参考資料2：策定時の基本構想に基づく特定事業等の実施状況に係る評価 (地区別)詳細

付属資料 1. 新大阪地区交通バリアフリー基本構想変更の検討の経緯

付属資料 3.新大阪地区ワークショップ等における主な意見と対応状況

図3 デッキ上の誘導用ブロックの敷設や手すりの配置、わかりやすい案内、階段部分の点字表記について

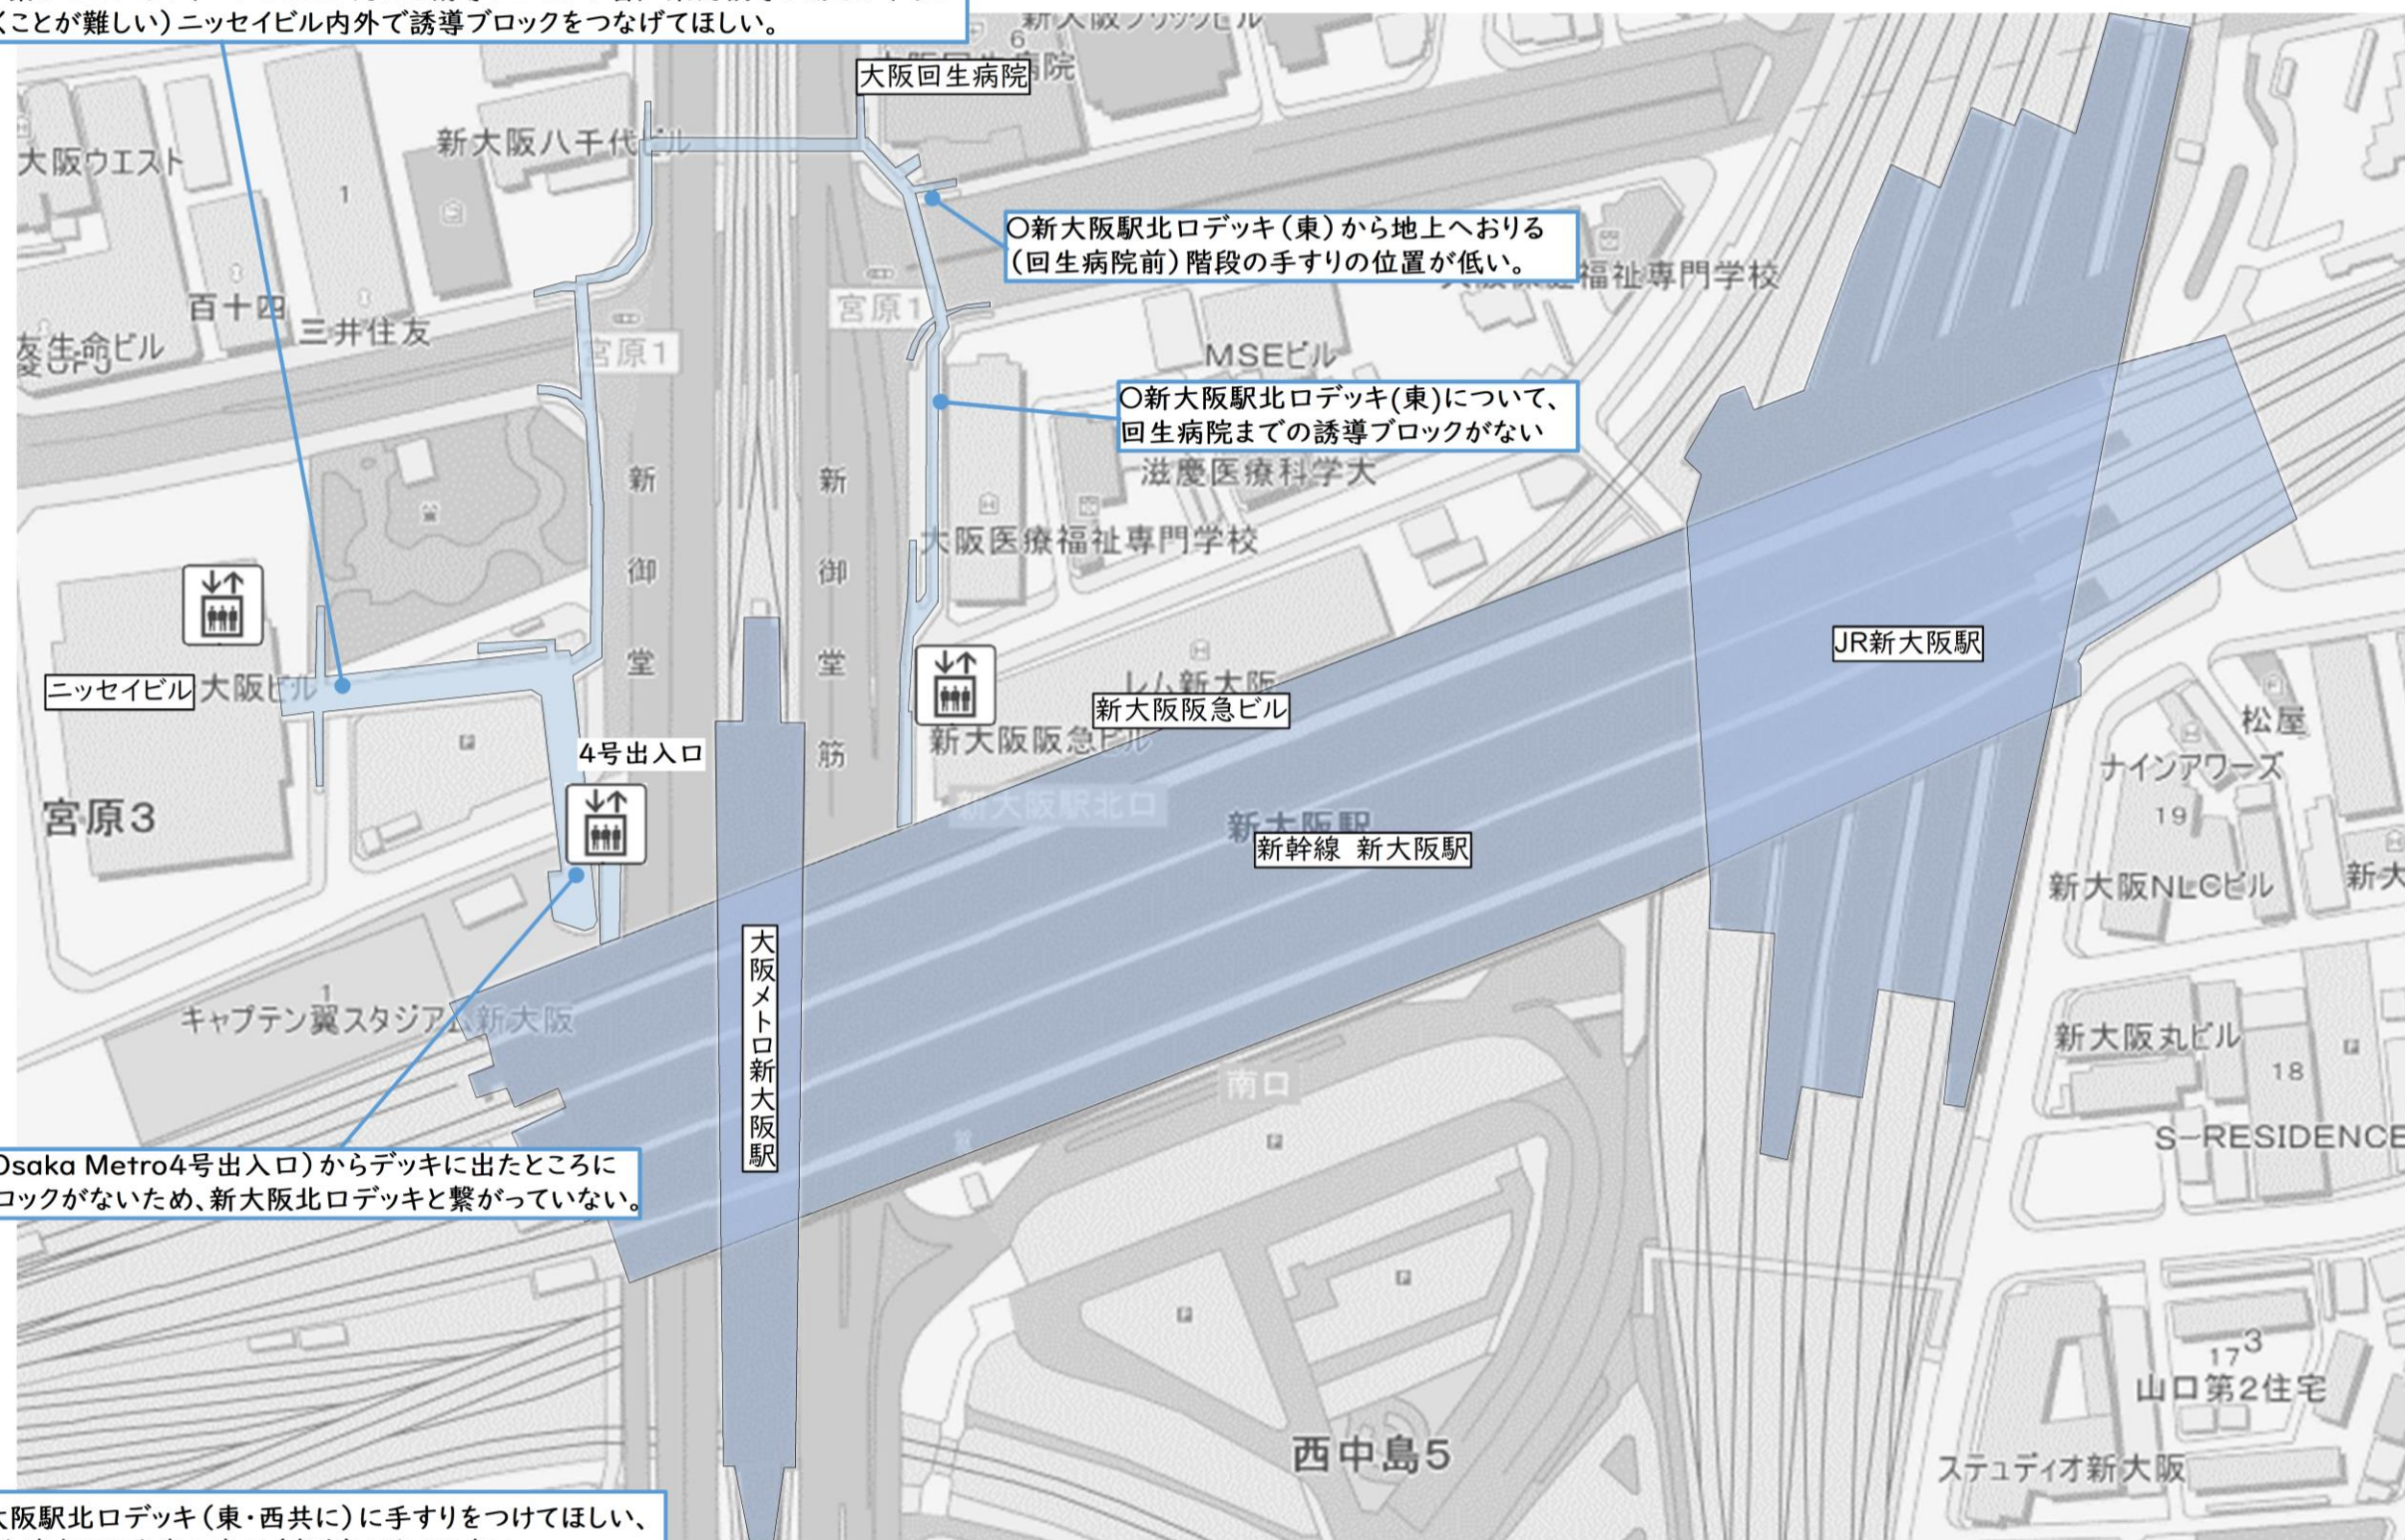
○新大阪駅北ロデッキ(西)のニッセイビル手前では、誘導ブロックが左右の階段までしかなく、ニッセイビルや手前のEVまで誘導がされていない。(デッキとニッセイビルとの誘導ブロックが繋がっていない、ニッセイビル内には誘導ブロックや音声案内板等があるが、そこまで行くことが難しい)ニッセイビル内外で誘導ブロックをつなげてほしい。

○新大阪駅北口デッキ(東)から地上へおりの
(回生病院前)階段の手すりの位置が低い。

○新大阪駅北ロデッキ(東)について、
回生病院までの誘導ブロックがない

OEV (Osaka Metro4号出入口) からデッキに出たところに誘導ブロックがないため、新大阪北ロデッキと繋がっていない。

○新大阪駅北口デッキ(東・西共に)に手すりをつけてほしい、また、分岐点に行き先の表示(案内)があると良い。

図4 乗り換え経路やデッキを含めた垂直移動経路のわかりやすい案内について

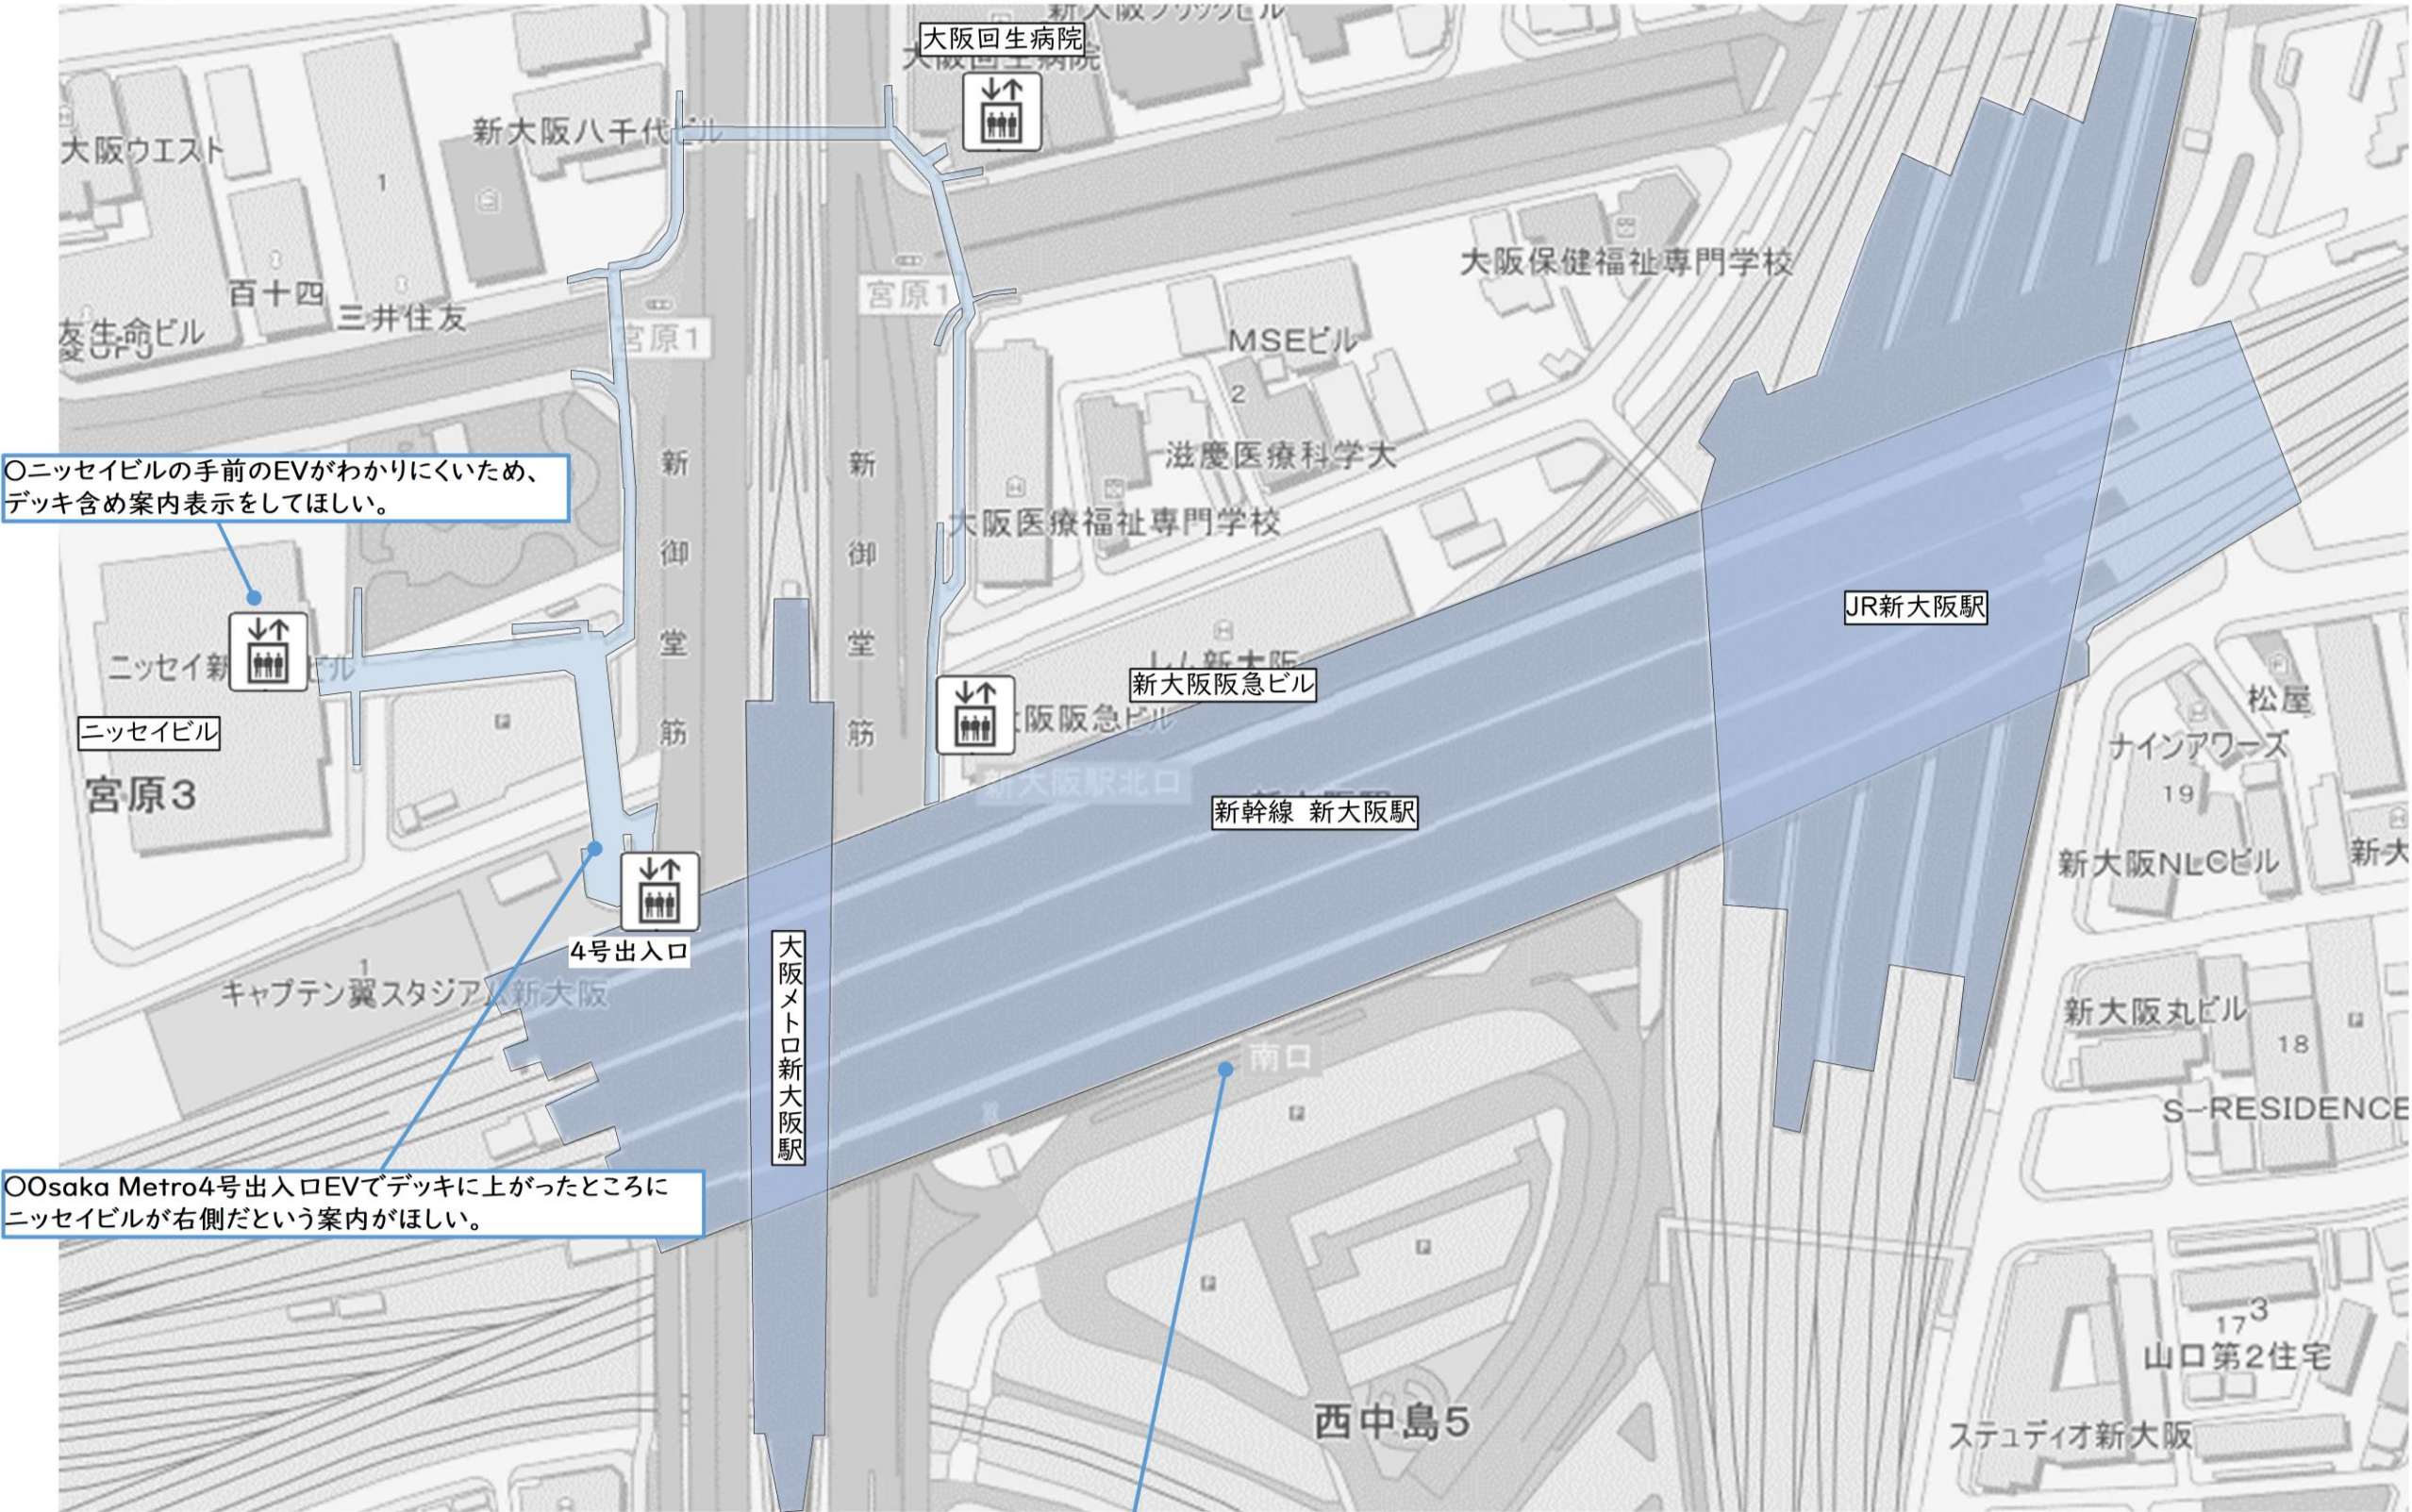
項目	項番	主な意見	対応	備考 ※
(1)道路	4. 歩道 橋	○案内・誘導(図4) ①ニッセイビルの手前のEVがわかりにくいため、デッキ含め案内表示をしてほしい。 ②OsakaMetro4号出入口EVでデッキに上がったところにニッセイビルが右側だという案内がほしい。	・①ビルEVへの案内表示については、事前にビル側との協議が必要 ・②頂いたご意見踏まえて、今後、改めて必要な対策について検討	
		○手すりの整備(図3) ①新大阪駅北口デッキ(東)から地上へおりの(回生病院前)階段の手すりの位置が低い。 ②新大阪駅北口デッキ(東・西共に)に手すりをつけてほしい、また、分岐点に行き先の表示(点字案内)があると良い。	・現場状況を確認し、必要に応じて対応	○
		○新大阪駅北口デッキの新御道筋の下が暗いため、ライトがほしい。	・現場状況を確認し、必要に応じて対応	
	5. 駅前 広場	○南東側広場について ①バス停やタクシー乗降場に屋根がないため、つけてほしい。 ②バス停やタクシー乗降場の案内表示が周辺にほしい。 ③バス停の音声案内がない。(こちらが〜のバス停です、の音声案内がないとどの路線のバスが分からない)	・新大阪駅東口(東行)停留所は、2系統のご利用で、終日運行回数:37回、乗車人員:42人となっており、これまでの上屋設置の目安基準の乗車人員100人以上の半数弱で、雨風をしのげる駅建物から至近にあることから、多額の設置費用を必要とする上屋の設置は困難。 ・停留所の音声案内においては、到着バス車両の車外放送で行先案内を実施している。 ・タクシー乗場の屋根設置については、1日の乗場の利用実態の調査を行い、その結果から総合的に判断する。 ・3階改札口からエレベーター及び階段を使い1階に降りれば正面にタクシー乗場が確認出来るので、現在周辺の案内表示は考えていない。	○
